**Onderwerp** : Bestemmingsplan herinrichting locatie Marke Zuid voor het realiseren van een nieuw schoolgebouw, een sporthal en een sportveld.  
**Voorstelnummer** : 2022-480  
**Raadstafel d.d.** : 29 juni 2022  
**Raadsvergadering** : 13 juli 2022

## Chw bestemmingsplan Marke Zuid

## Bijlage 1: 3D-model schaduwhinder

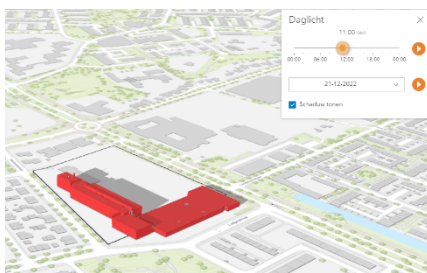
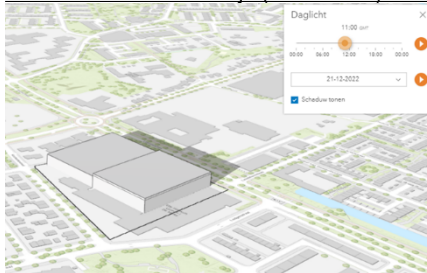
- a) De reclamant vindt dat drie onderzoeken ontbreken.
  1. Een studie schaduw, zon en effecten is niet aangetroffen.
  2. Een planschadeanalyse ontbreekt.

- a) *-De reclamant geeft aan dat een onderzoek naar schaduwhinder als het gevolg van het plan ontbreekt. De gemeente heeft daarom een 3d-modelstudie gedaan naar gevolgen van schaduwhinder. Hieruit blijkt dat het plan niet zal leiden tot onevenredige schaduwhinder voor de bewoners aan de Keurkampstraat (Zie bijlage 1 schaduwhinder).

Met het 3d-model is niet gebleken dat de ontwikkeling leidt tot onevenredige schaduwhinder voor de bewoners aan de Keurkampstraat. De Keurkampstraat ligt aan de zuidzijde van het plangebied en daar komt nauwelijks schaduw van de gebouwen terecht. Voor de overzichtelijkheid worden alleen de resultaten van 21 december om 12 uur weergegeven. Op 21 december staat de zon het laagst en de meest relevante dag om de schaduwhinder te vergelijken.
